1_ Se podría especificar cómo debe ser el acondicionamiento de las ventanas tipo AE?

ENTABLONADO GALLINERO CON MATERIALES DE CERCHA PINOTEA 2"x5"

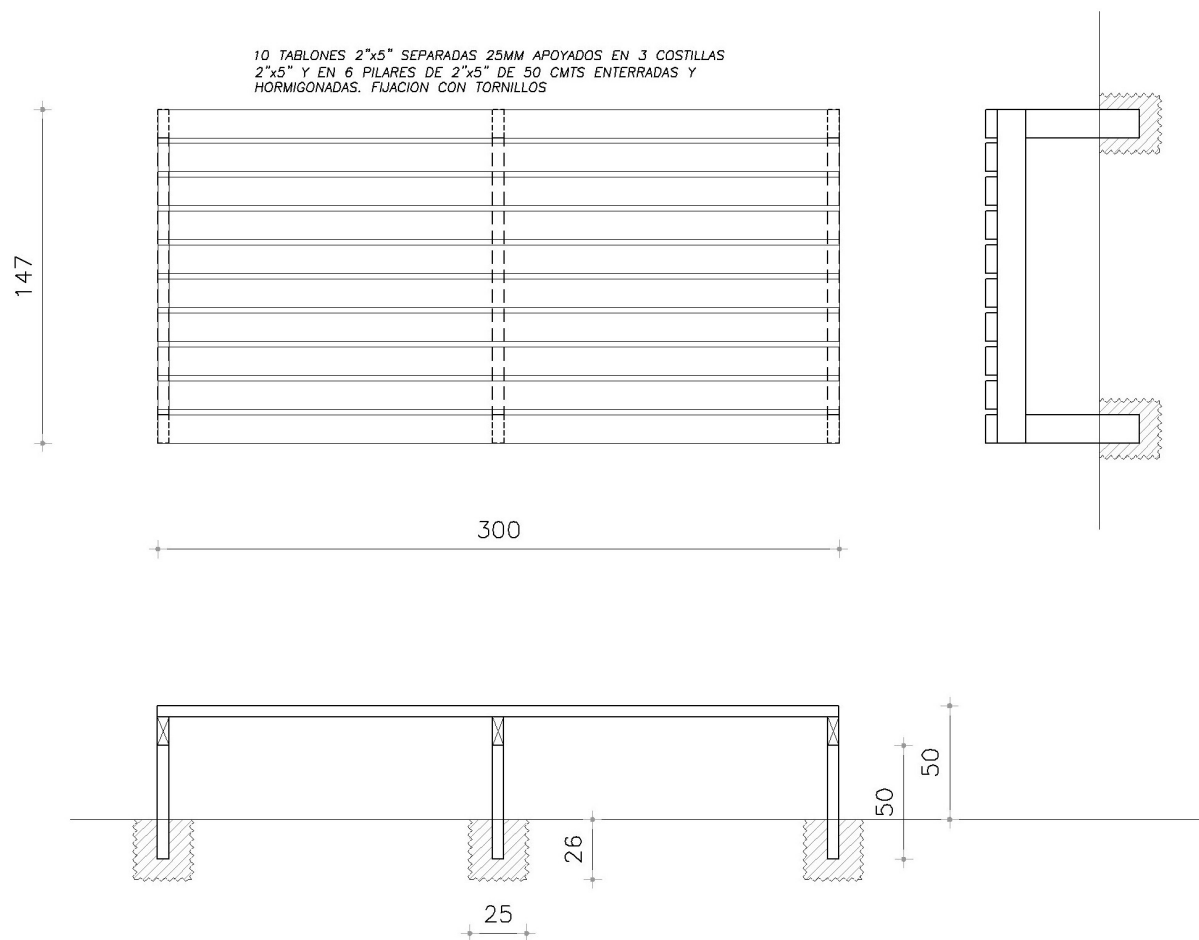
2_ Se solicita si es posible envíen algún detalle de lo que se debe realizar en el gallinero con los materiales a extraer de la obra.

Se adjunta foto de la parrilla actual y se describe:

Medidas aproximadas : alto 50cmts, ancho=1,5 mts, largo= 3,00 mts

Se estima que las cerchas tienen sus componentes de pinotea en 2"x5".

Estructura en pilaretes de 50 cmts amurados en base de hormigón enterrados 25 cmts, cantidad 6

Costillas cantidad 3.

Tablones de 2x5" cada 25mm cantidad 10

INTERCEPTOR DE GRASAS

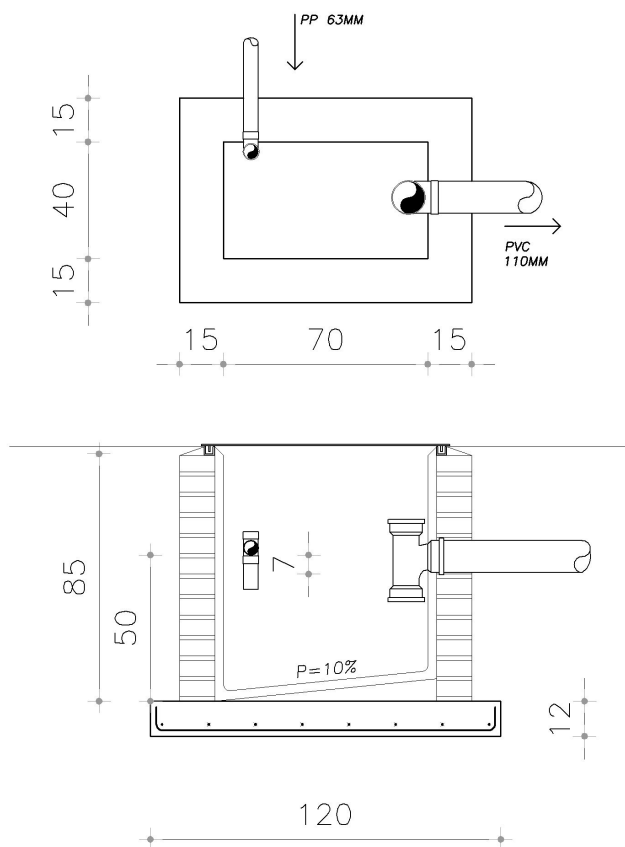
3_Por otro lado, solicitamos si es posible más información y/o detalle de la grasera solicitada, materialidad, dimensiones, etc.

Se adjunta un esquema. El instalador sanitario debe conocer como se realiza un interceptor como el mencionado y ha de cumplirse con todas las exigencias normativas de la misma .

TAPA LABRADA ESPESOR 5MM CON 2 AGARRADERAS EN U CERRADAS Y GALVANIZADA EN CALIENTE, BORDES PULIDOS

MARCO PERIMETRAL EN PERFIL U DE 25MM DE 5MM O MAYOR, CON GRAMPAS, GALVANIZADAS EN CALIENTE Y FORMANDO SELLO HIDRAULICO CON TAPA.

DIFERENCIA ENTRE SALIDAS DE 7 CMTS

REVOQUE DE ARENA Y PORTLAND ENLUCIDO

PAREDES LADRILLO DE CAMPO U HORMIGON ARMADO

BASE DE HORMIGON ARMADO 1,20x0,90 ESPESOR 12 CM, ARMADURA 8MM CADA 15 AMBOS SENTIDOS
